敦賀発電所敷地内破碎帯の調査に関する有識者会合
第 1 回追加調査評価会合で提示された有識者のコメントに対する
回答の提出について

敦賀発電所敷地内の地質・地質構造 D-1 破碎帯の評価について

敦賀発電所敷地内破砕帯調査 有識者のコメントに対する回答（概要）

【論点1】⑤層下部の堆積年代

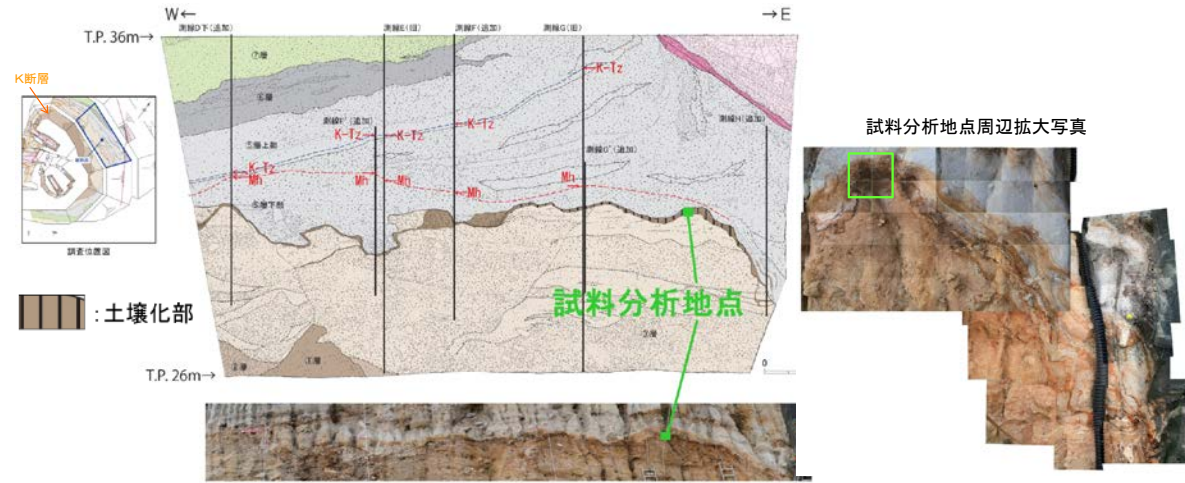
論点	有識者コメントの概要	当社の回答のポイント
【論点1】	⑤層下部の堆積年代	⑤層下部テフラ(美浜テフラ)は、降灰層準として認定できない。	⑤層下部テフラ(美浜テフラ)は降灰層準として認定でき、堆積年代は美浜テフラ降灰前である。 ・美浜テフラは⑤層下部の同一層準の中で検出され、降灰を示すピークが認められる。 ・主成分組成の分析の結果、⑤層下部テフラの大部分が美浜テフラといえ、特に⑤層下部テフラの最下部では、主成分が美浜テフラと完全に一致する。 ・⑤層最下部には美浜テフラが一切含まれない範囲があり、当該箇所は美浜テフラ降灰前に堆積したことが明らかである。
【論点2】	③層の堆積年代	③層の堆積年代は特定できるのか。	③層は中期更新世以前の地層であることが明らかである。 ・③層からは美浜テフラは検出されない。③層から検出されるテフラは、敦賀湾海底ボーリングの中期更新世(13万年前以前)の地層中のテフラと同一である。 ・⑤層下部と③層は不整合面(侵食による凹凸)で接しているが、これは堆積環境が異なることの証拠である。 ・③層最上部に土壌化した地層(中期更新世の赤色土に区分)がある。これは、③層上部が堆積した後に地表に曝され、時間が経過したことの証拠である。
【論点3】	K断層の最新活動時期の認定	K断層は上方に向かって変位のせん滅等の可能性があり、⑤層下部に確実に覆われているとは言えない。	K断層による変位・変形は、③層上部には及んでいない。 ・K断層は、③層上部の地層に確実に覆われていることが明白に観察できる。 ・観察事実とデータから、北西壁面のK断層による変位・変形の量は上方に向かってほぼ一定であり、せん滅する傾向は全く認められない。
【論点4】	K断層の連続性	K断層は、原電道路ピットより南方にも延長して続いているのではないか。	K断層については、規制基準に照らして後期更新世以降の活動が否定できる、すなわち活断層ではないので、その基盤中の延長を論ずる意味はない。 なお、中期更新世以前の地層に変位・変形を与えるK断層は、事実として、変位が短区間で急減し、原電道路ピット付近で消滅していることが明白に観察できる。

③層最上部の土壌化部について

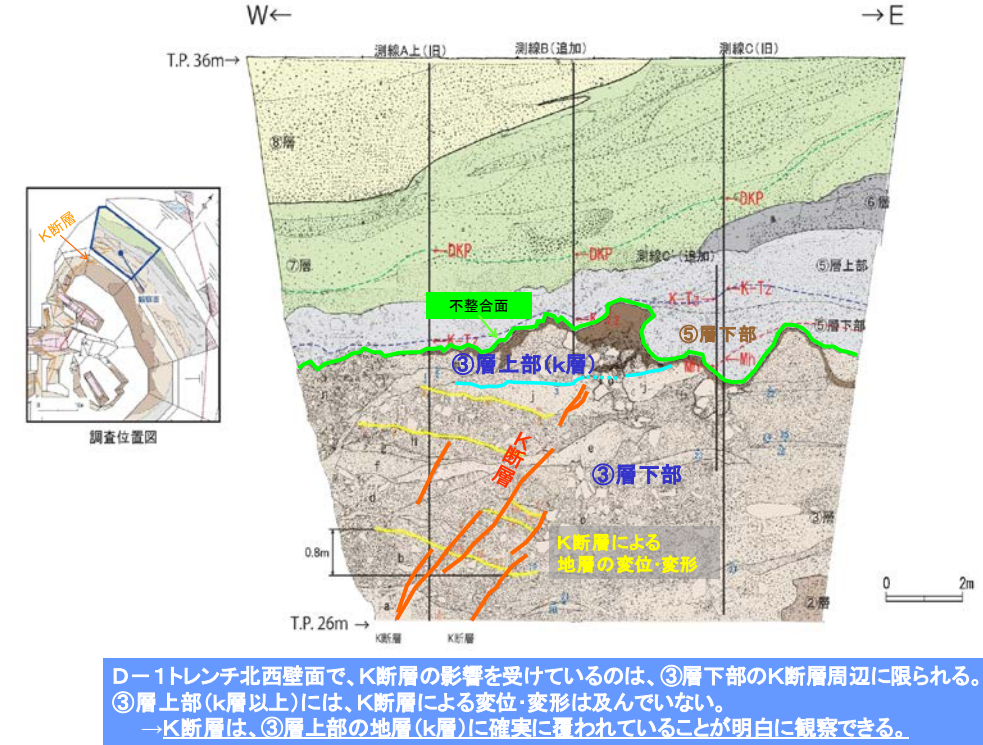
【論点2】③層の堆積年代

「中期更新世以前のテフラの検出」、「美浜テフラは検出されない」、「⑤層下部と③層は不整合面で接している」、「③層最上部の土壌化した地層の存在」という諸事実から、③層は中期更新世以前に堆積した地層であることが明らかである。

【論点4】K断層の連続性

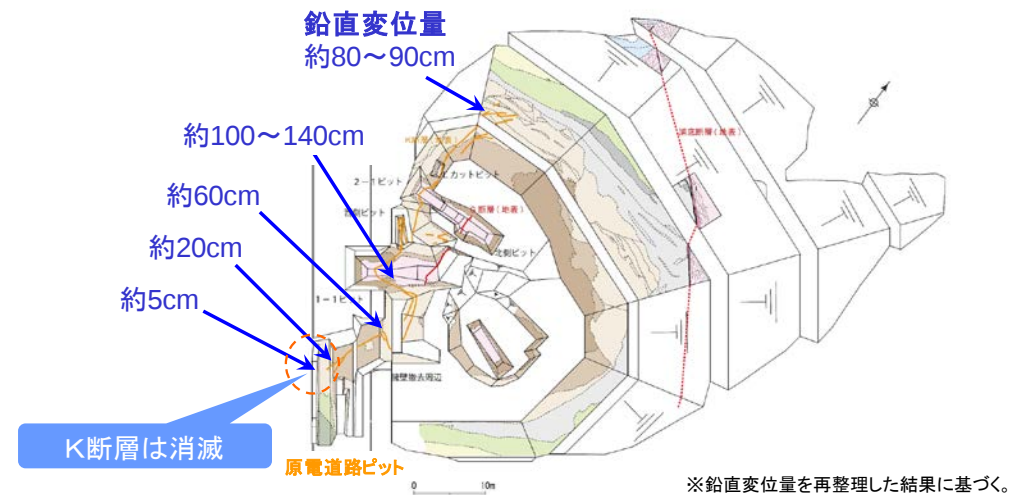
【論点3】K断層の最新活動時期の認定

K断層の鉛直変位量は、北部では100cm程度であるが、南方にいくにつれて急激に減少し、原電道路ピット付近で5cm程度となり、ほぼ認められなくなる(消滅)。
